## 第15章 その他環境省令で定める事項

### 15.1 配慮書についての関係地方公共団体の長の意見及び一般の意見の概要、並びに事業者の見解

「(仮称)日置市及び鹿児島市における風力発電事業 計画段階環境配慮書」に  
対する環境の保全の見地からの知事意見について(送付)

「(仮称)日置市及び鹿児島市における風力発電事業 計画段階環境配慮書」  
に対する環境の保全の見地からの知事意見

図 15.2-13(1) 事業実施想定区域（配慮書段階）と対象事業実施区域（方法書段階）との比較

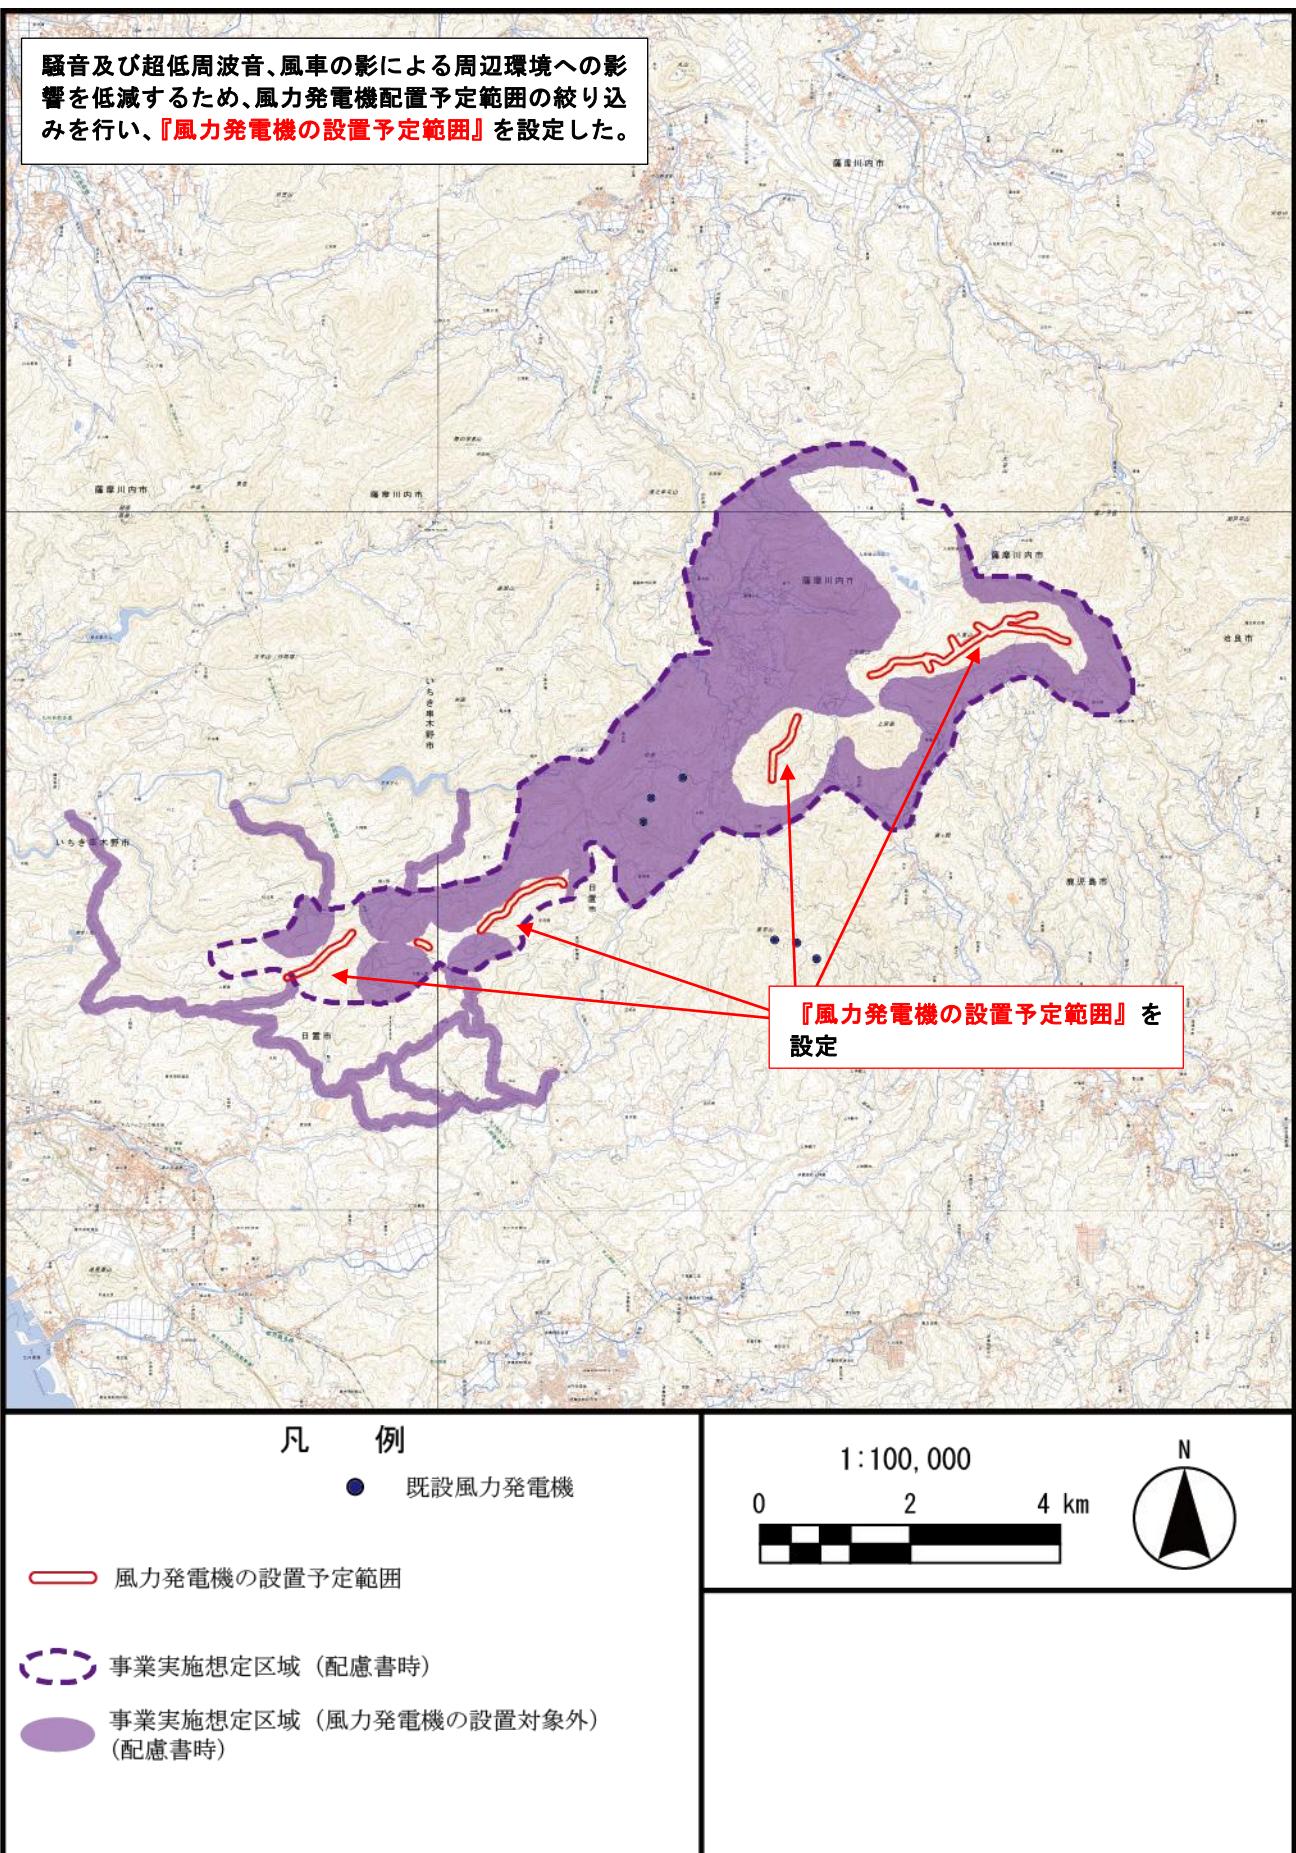
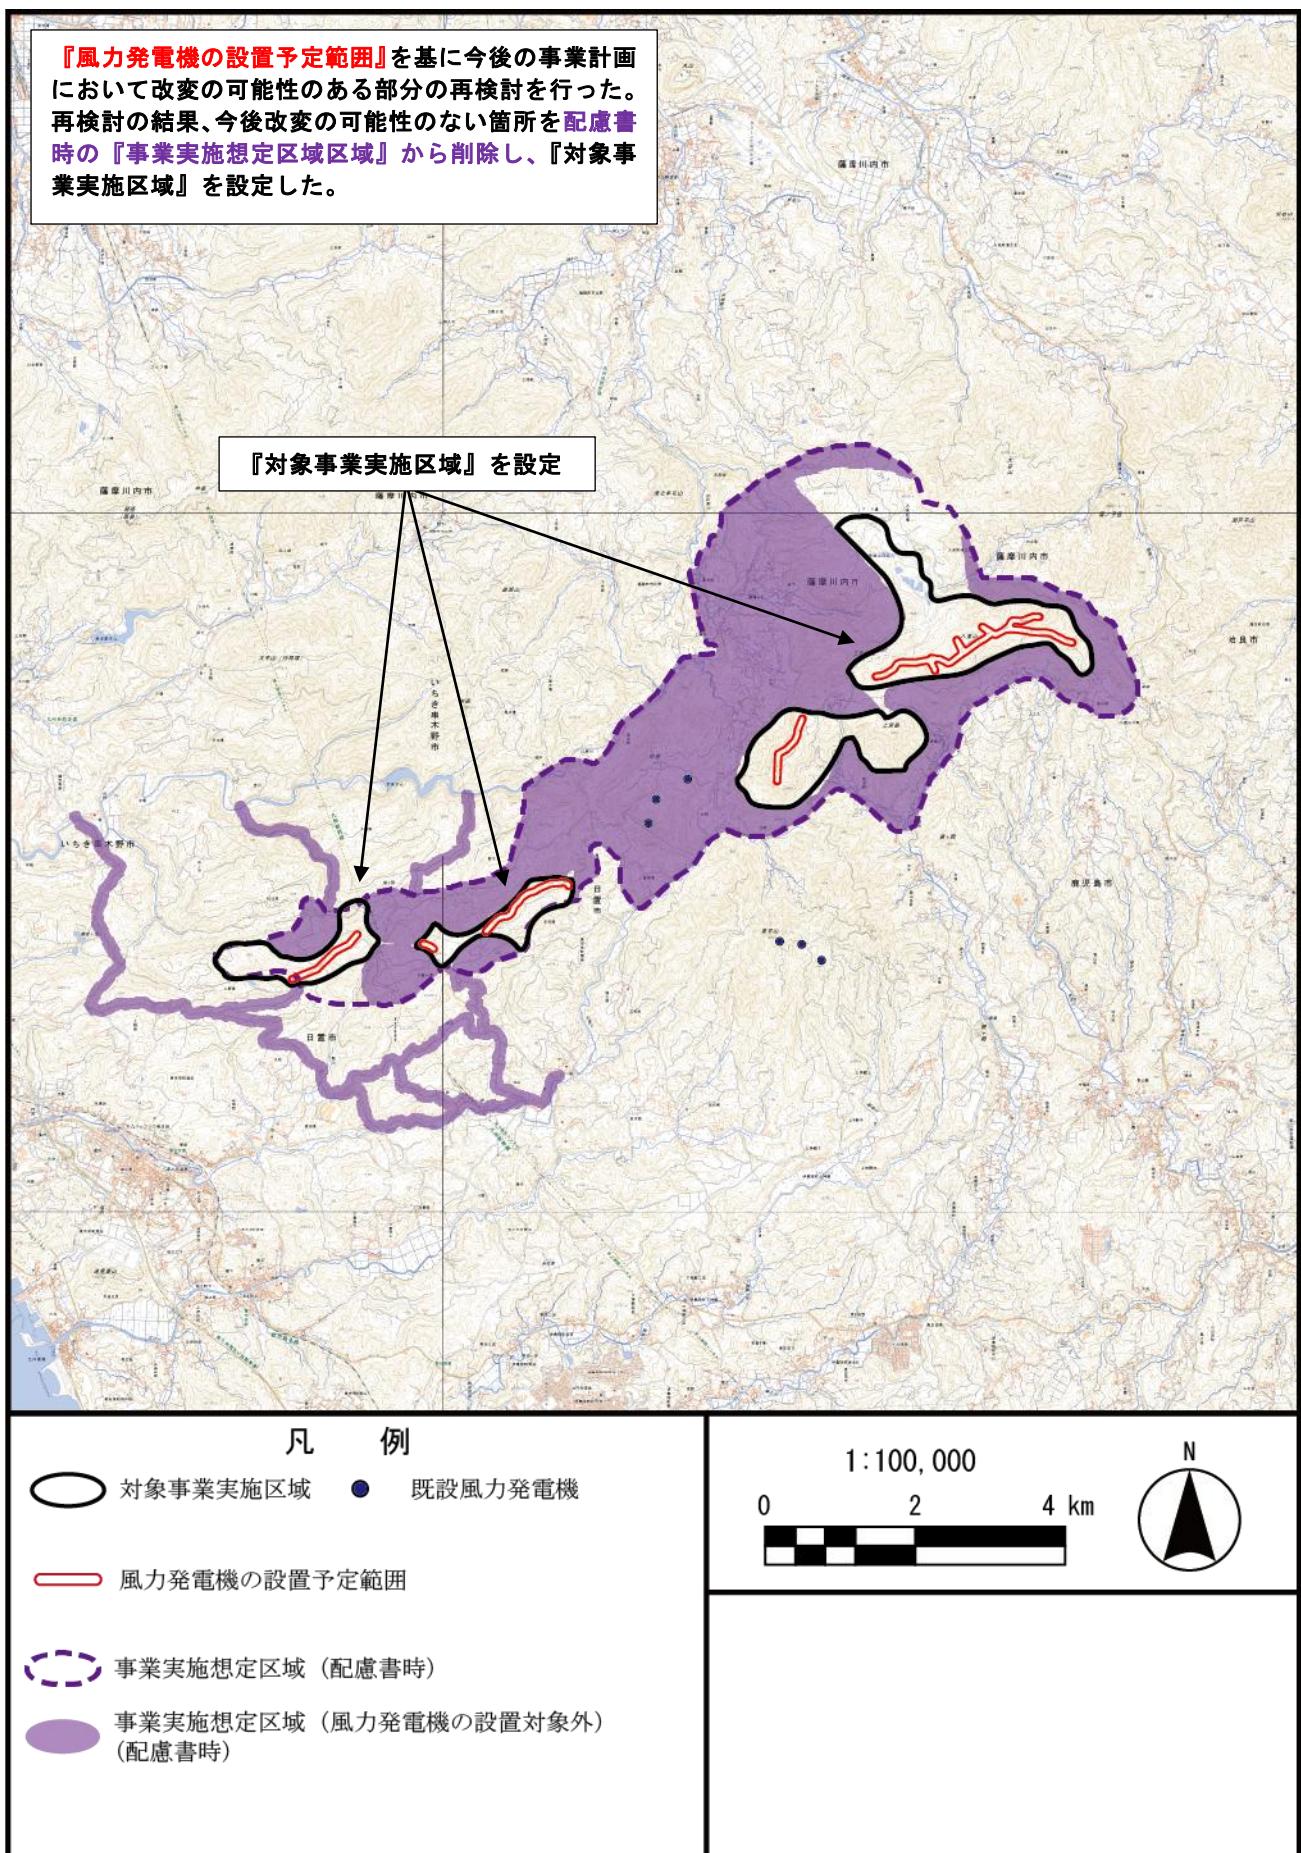
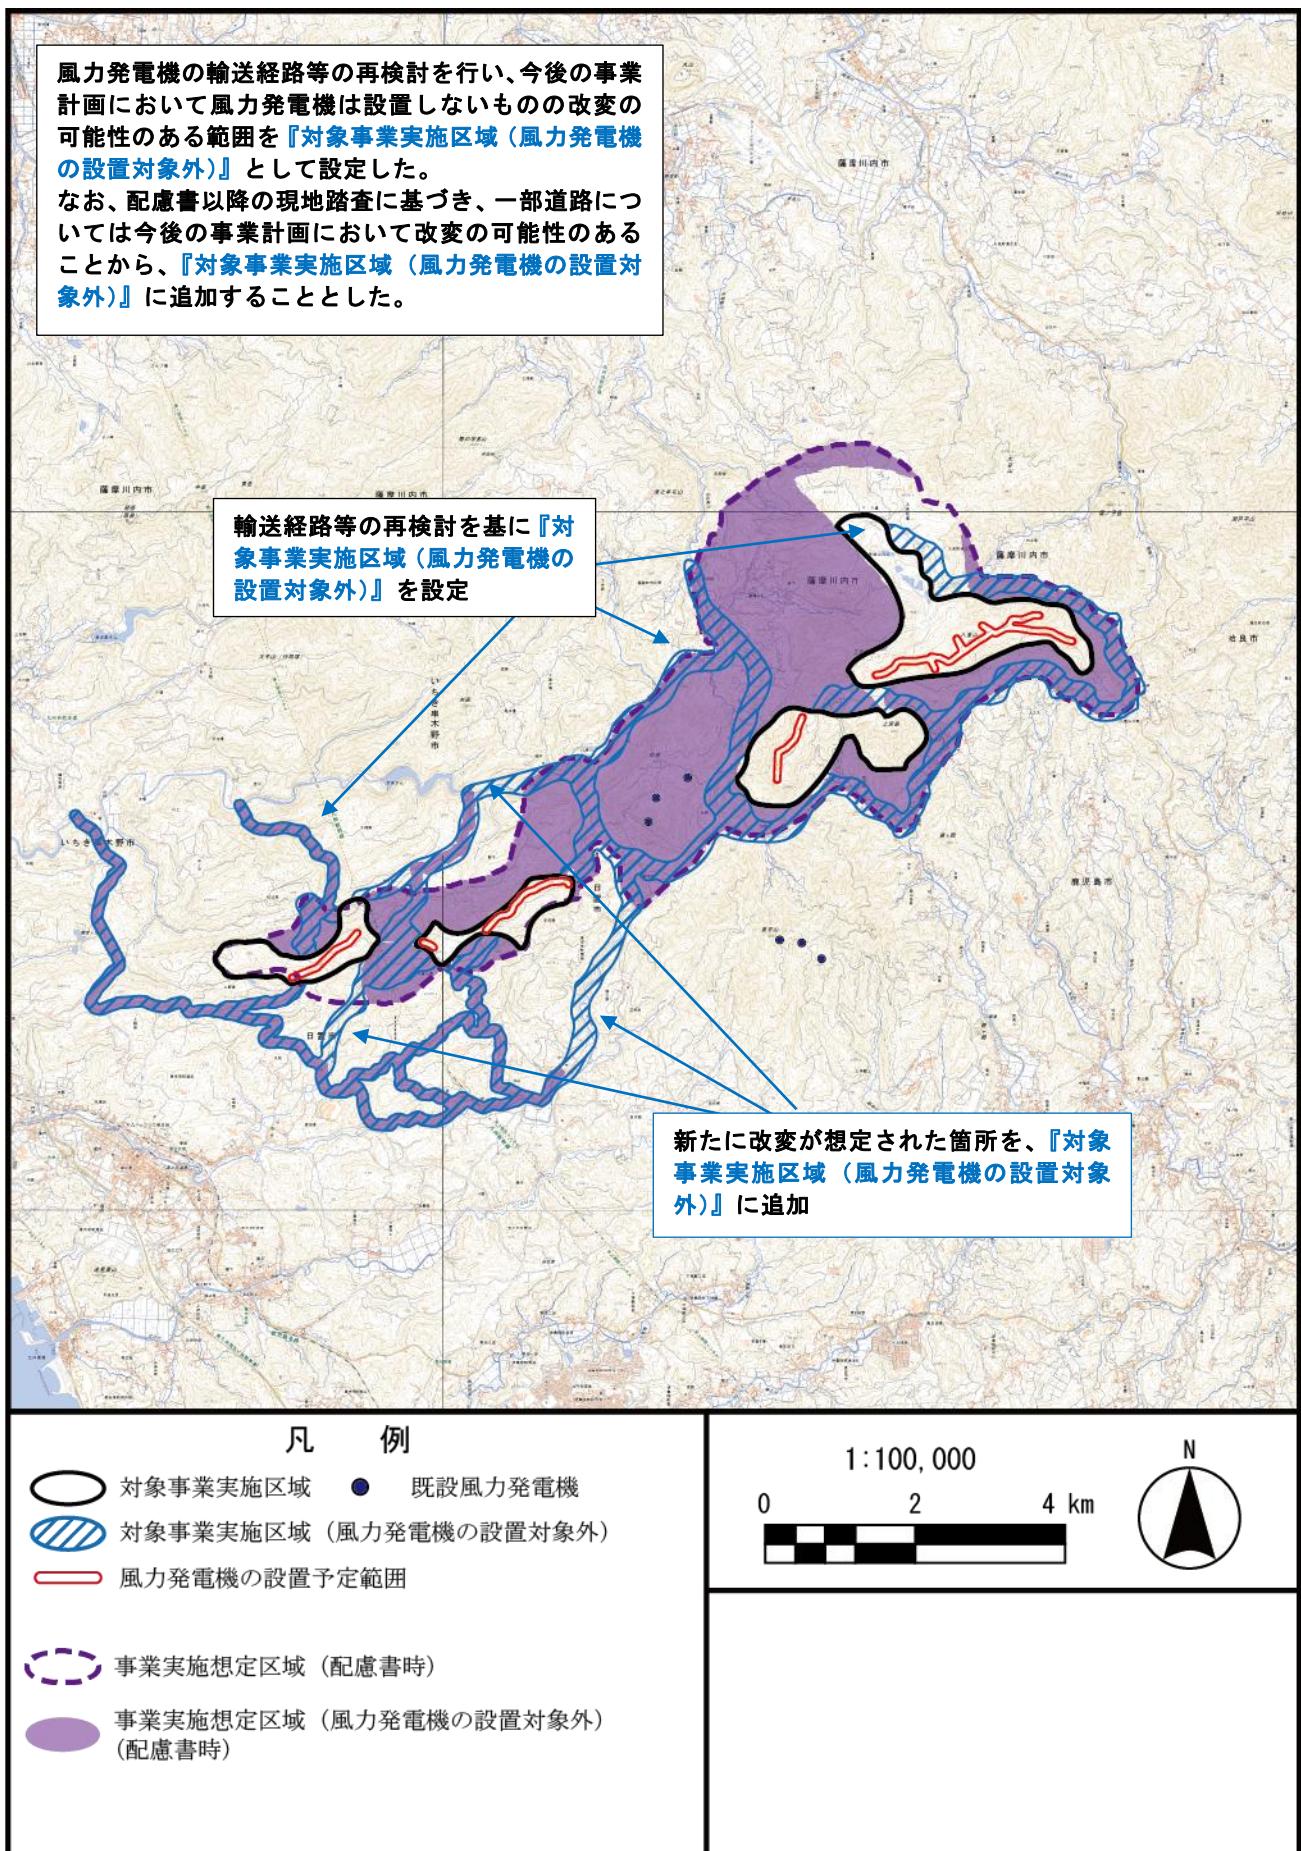
- ・騒音及び超低周波音、風車の影による周辺環境への影響を低減するため、風力発電機配置予定範囲の絞り込みを行い、『風力発電機の設置予定範囲』を設定した。
- ・『風力発電機の設置予定範囲』を基に今後の事業計画において改変の可能性のある部分の再検討を行った。再検討の結果、今後改変の可能性のない箇所を配慮書時の『事業実施想定区域区域』から削除し、『対象事業実施区域』を設定した。
- ・また、風力発電機の輸送経路等の再検討を行い、今後の事業計画において風力発電機は設置しないものの改変の可能性のある範囲を『対象事業実施区域(風力発電機の設置対象外)』として設定した。なお、配慮書以降の現地踏査に基づき、一部道路については今後の事業計画において改変の可能性のあることから、『対象事業実施区域（風力発電機の設置対象外）』に追加することとした。

上記の経緯を踏まえた事業実施想定区域（配慮書段階）と対象事業実施区域（方法書段階）との比較図は、図 15.2-13 のとおりである。
